**PARECER DA COMISSÃO DE AVALIAÇÃO
SOBRE A CONFORMIDADE DO PROJETO DE EXECUÇÃO**

“LINHA VIÇOSO / TAVIRA, A 150 kV”

COMISSÃO DE AVALIAÇÃO

Figura 2. Esquema ilustrativo do acesso adotado no sentido de proteger o elemento patrimonial 6, bem como dos acessos estudados para aceder ao apoio P5/V4 (hipótese abandonada durante a execução do RECAPE) (Fonte: RECAPE, Relatório Base, FIG. IV. 9)

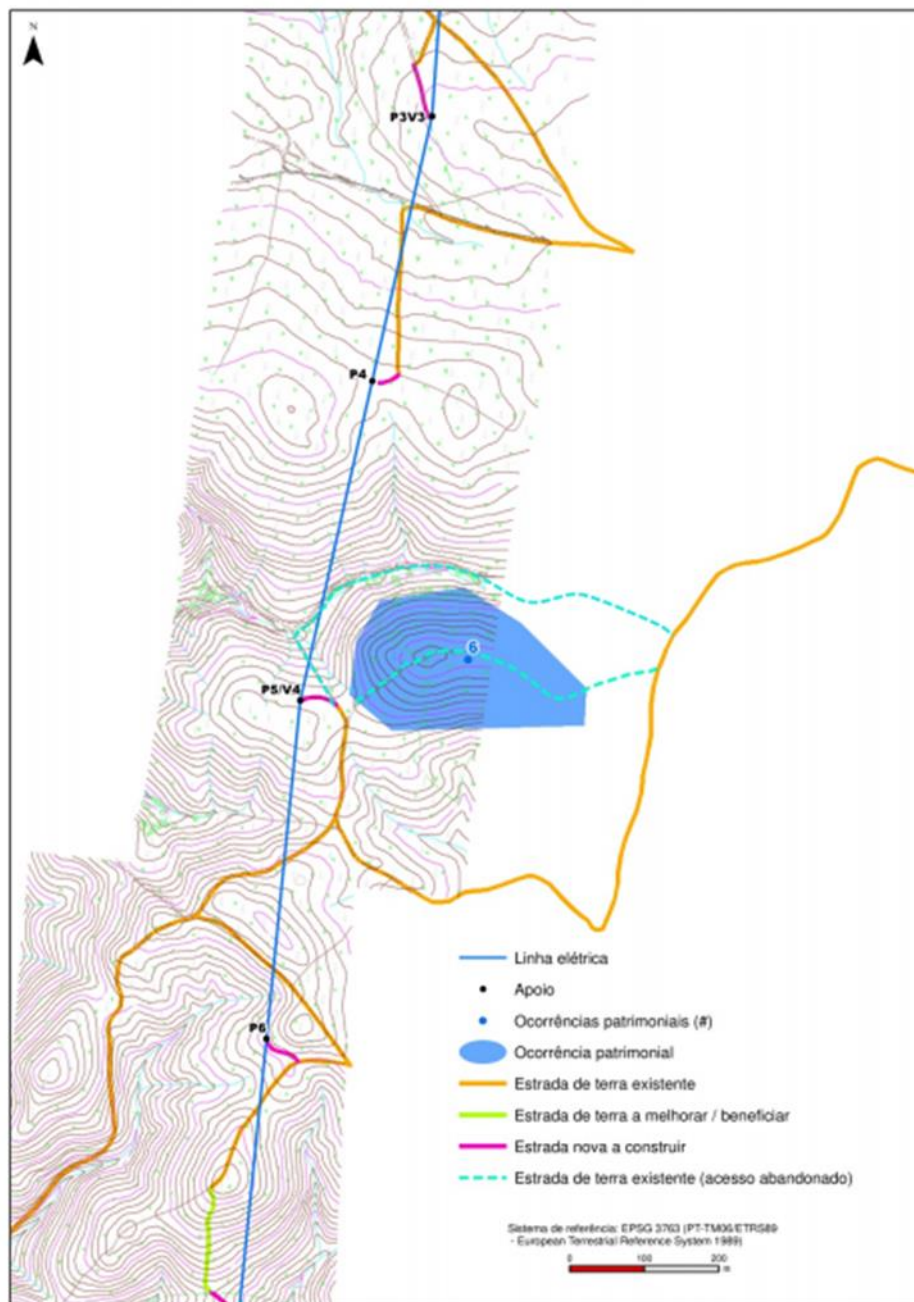
O RECAPE remete para a resposta à disposição anterior, referindo que o apoio mais próximo de um «elemento patrimonial é o P5, o qual se localiza a cerca de 66 m» referindo que no «acesso a este apoio a localização do elemento patrimonial foi também tida em linha de consideração tal como se demonstra na figura seguinte (FIG. IV. 9)».

De acordo com acima exposto, considera-se que foi demonstrado o cumprimento possível desta disposição da DIA.
